Projektnummer
B-23-045-A

1. Überarbeitung des Brandschutzkonzeptes

Bauvorhaben
Grundschule Deichhorst
Kantstraße 39
27753 Delmenhorst

Planinhalt Erdgeschoss	Anlage 2	Index a
----------------------------------	--------------------	-------------------

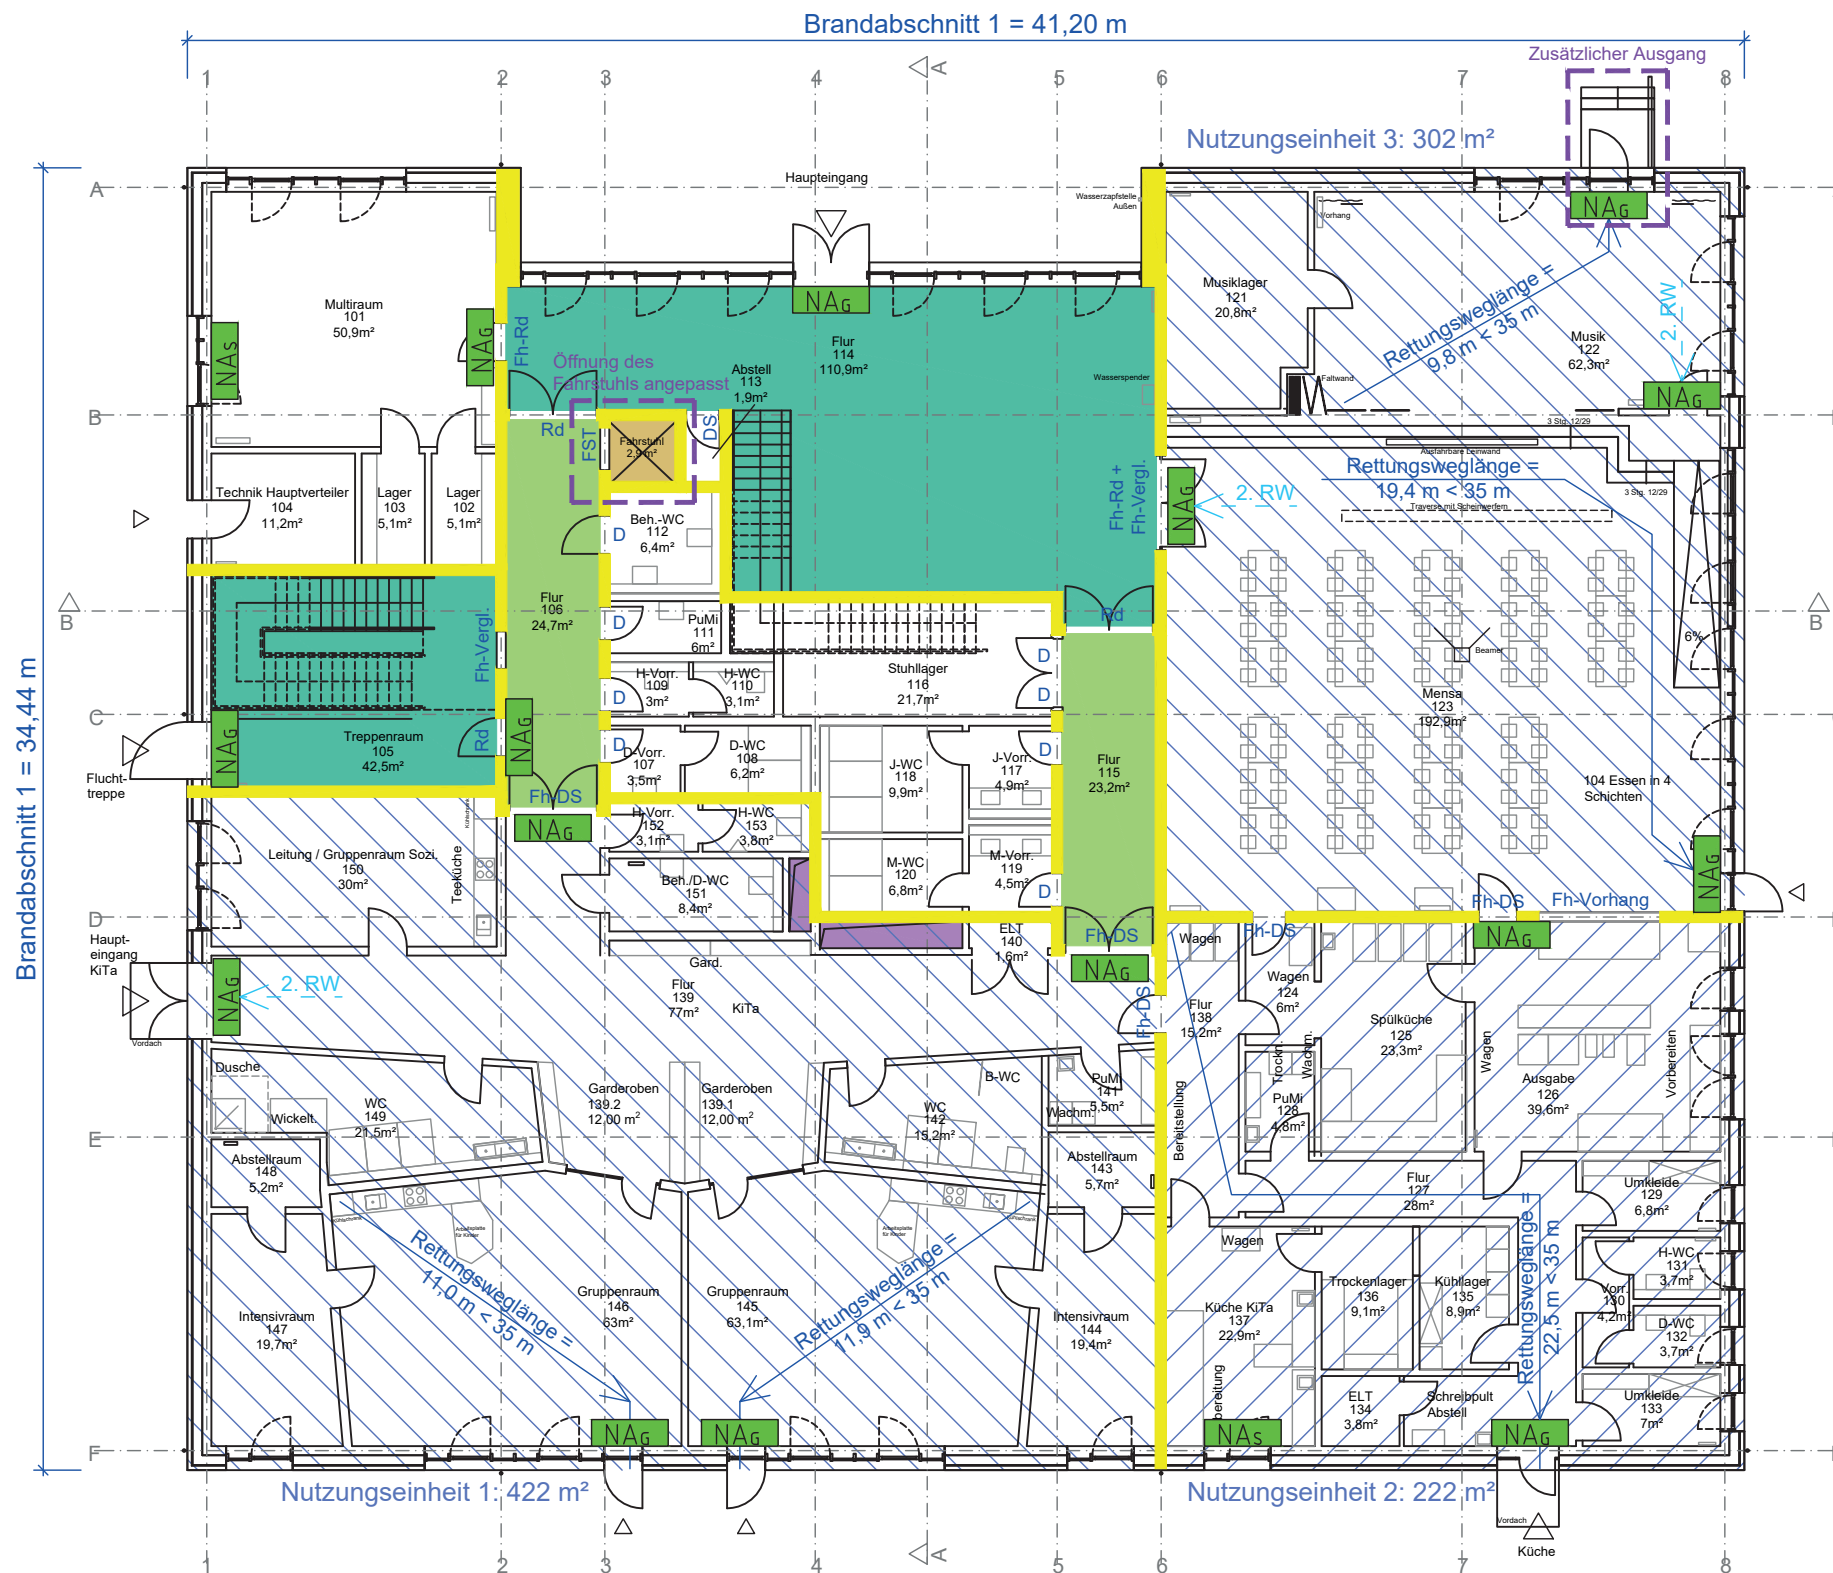
a	Öffnung des Fahrstuhls angepasst Zusätzlicher Ausgang aus dem Musikraum	27.06.2025/vdr
Index	Änderungen	Datum/ gez.

Planinhalt 1. Obergeschoss	Anlage 3	Index a
---	---------------------------	--------------------------

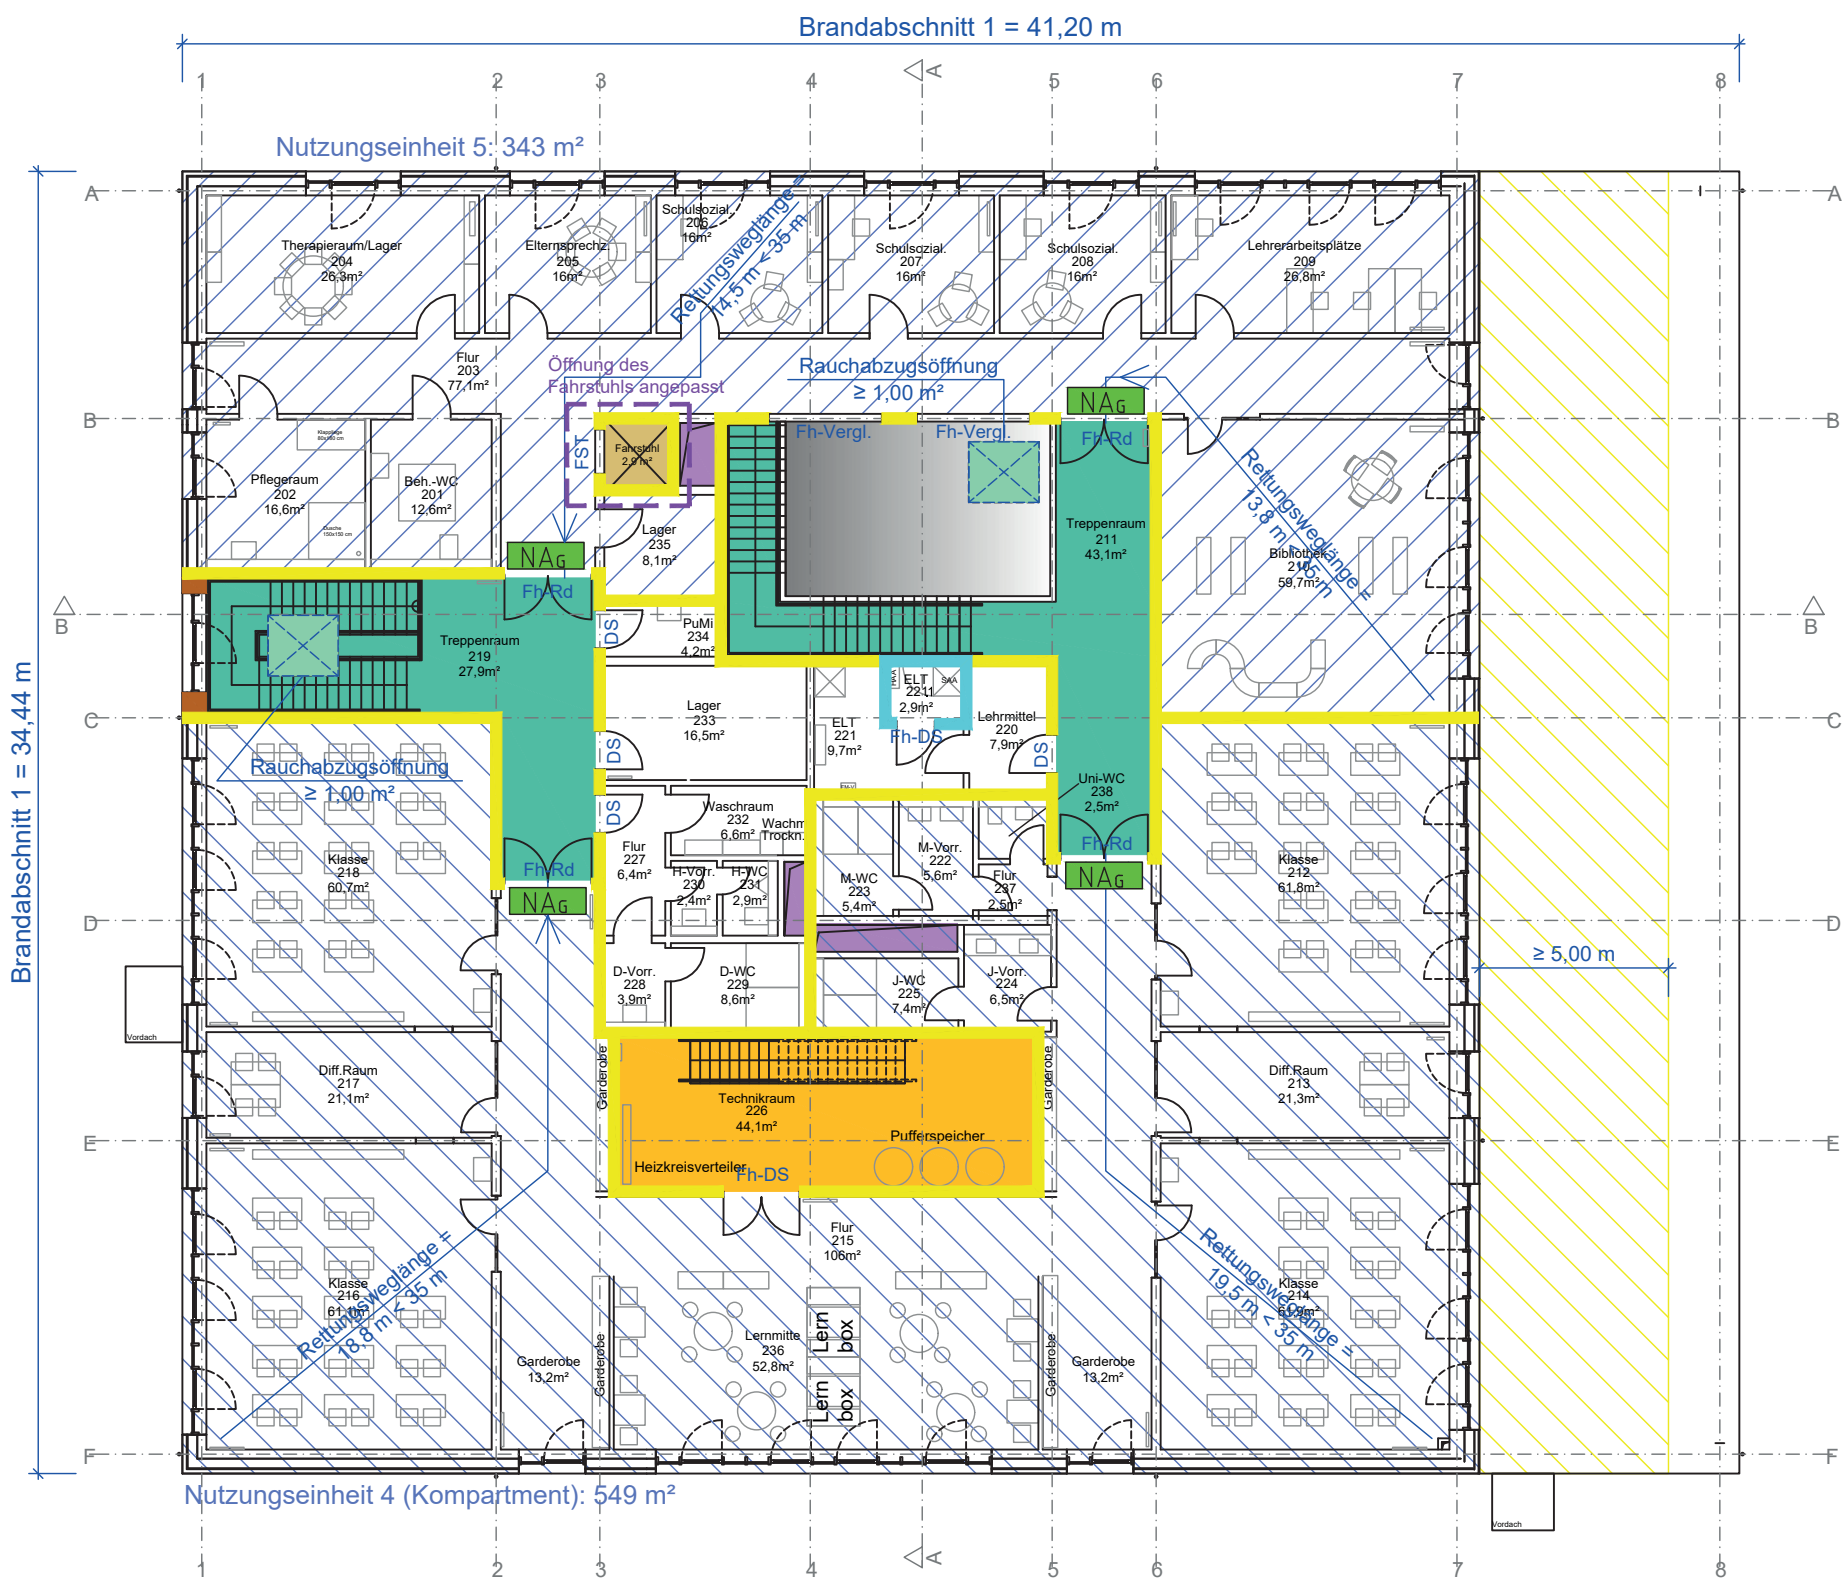
a	Öffnung des Fahrstuhls angepasst	27.06.2025/vdr
Index	Änderungen	Datum/ gez.
